2026年6月23日修改：
1、增加NRST和BOOT0二个脚位；
2、增加一个烧录端子，包含SWDIO和SWCLK共4个点加正负

2026年6月27日修改：
1、修改22脚VDD变成3.3V；
2、增加NRST上拉10K电阻；
3、增加BOOT0下拉10K电阻；

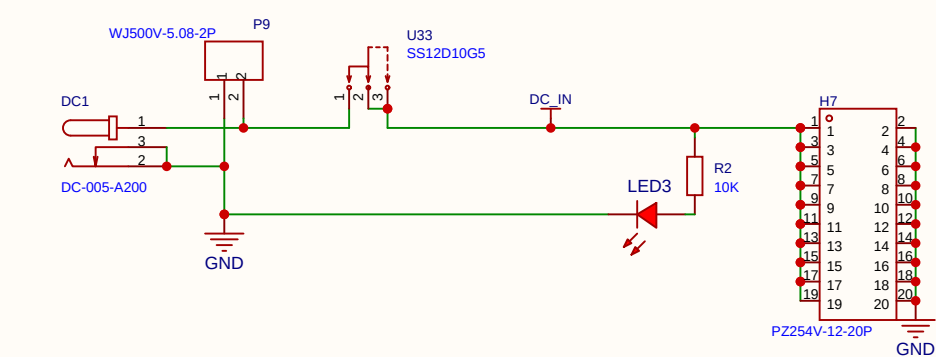
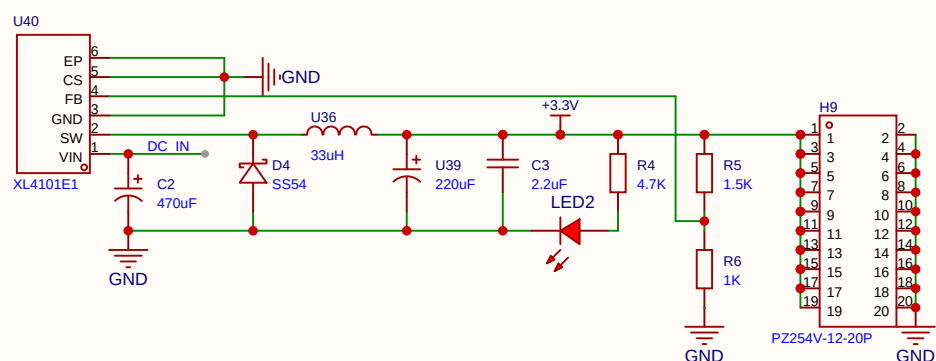
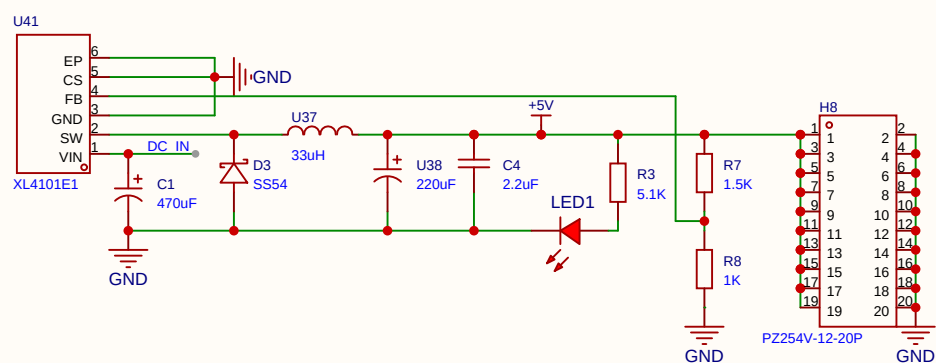
2026年6月30日修改：
增加输入输出测试点
